Expediente VSC-031-2010
MUNICIPIO DE ROBERTO PAYAN

POR MEDIO DE LA CUAL SE NIEGA LA ACTUALIZACIÓN DEL PLAN DE SANEAMIENTO Y MANEJO DE VERTIMIENTOS

Que, el Equipo Técnico de la Subdirección de Conocimiento y Evaluación Ambiental de CORPONARIÑO, realizó la correspondiente evaluación y emitió el **Concepto Técnico No. 110 del 08 de septiembre del 2021,** donde determinó:

Tabla 1 Puntos de vertimiento.

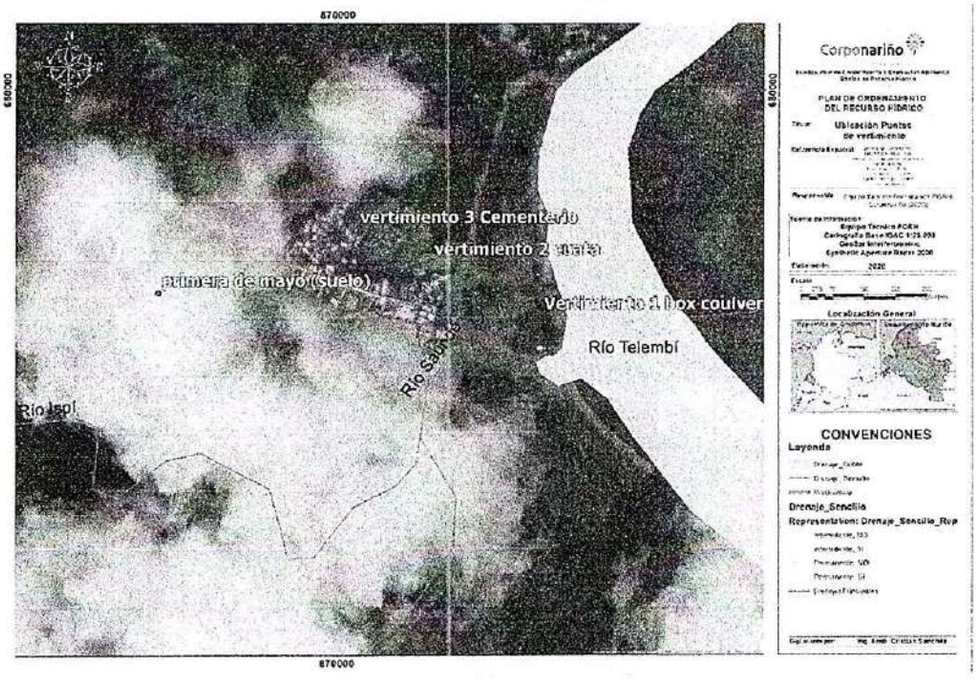
El casco Urbano del municipio de Roberto Payan cuenta con cuatro (4) puntos de vertimientos de los cuales dos vierten al Río Saude, uno a la fuente hídrica Río Ispí y uno al suelo, como lo indica la tabla 1.

Ilustración 1 topología quebrada Cocal.

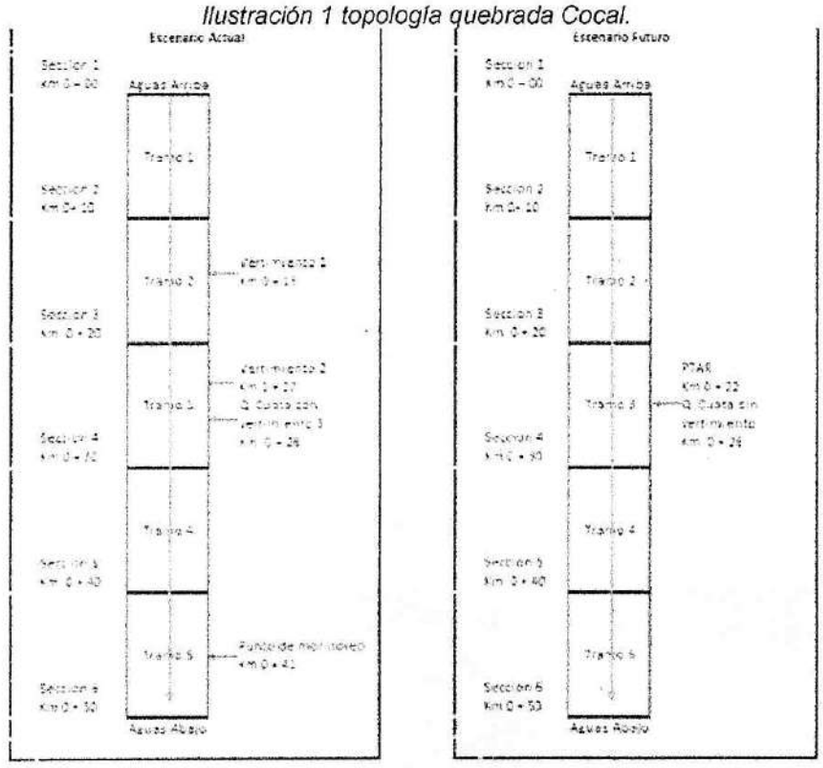
- ✓ ***Esquema de modelación o topología**: se ha realizado un esquema de modelación de aproximadamente quinientos metros (+0.500 km) del comportamiento del Río Saude ver ilustración 1.*
